TECHNISCHE MITTEILUNG

FORD-WERKE AG KÖLN - KUNDENDIENST

Kraftstoffanlage 12

Einstellung der Startautomatik TAUNUS 17 M TS

Markierung

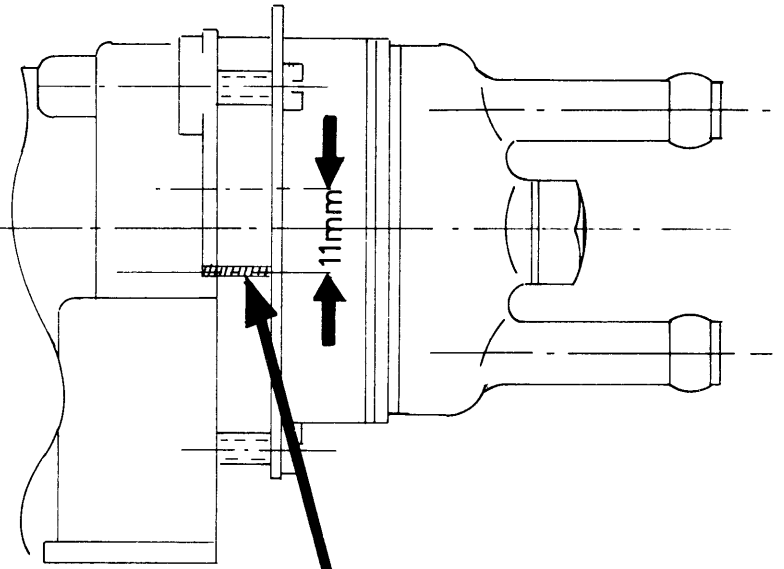
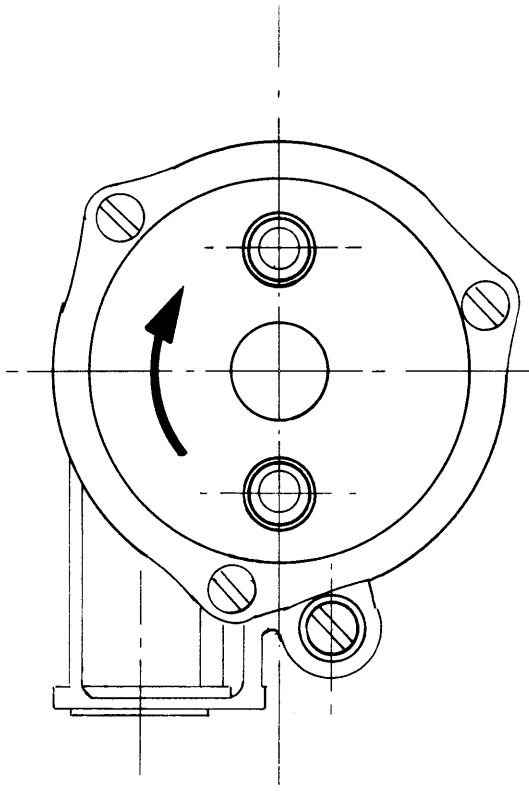
Durch einen Fehler des Lieferanten ist die Startautomatik bei einem Teil der Registervergaser falsch eingestellt worden. Die Folgen sind ein schlechtes Übergangsverhalten sowie unter Umständen Stehenbleiben des Motors in der Aufwärmperiode bzw ein schlechtes Anspringen.

Bei allen Vergasern der Nr 00001 bis 03000 sind die Bimetallfedergehäuse falsch gekennzeichnet. Die laufende Nummer der Vergaser befindet sich auf der Wand des Schwimmergehäuses, gegenüber der Beschleunigerpumpe. Durch Verdrehen der Kapsel um 11 mm (siehe Skizze) im Uhrzeigersinn ist die Einstellung zu korrigieren.

Bei den Vergasern 03000 bis 05800 ist nicht sicher, ob die Einstellung stimmt. Wir empfehlen die Einstellung entsprechend TM 118 (Kraftstoffanlage 9), Seite 3, bei Beanstandungen zu überprüfen und gegebenenfalls zu korrigieren. Wir vergüten für diese Arbeit 0.4 Std.

AbNr 05800 sind die Vergaser mit Sicherheit richtig eingestellt.
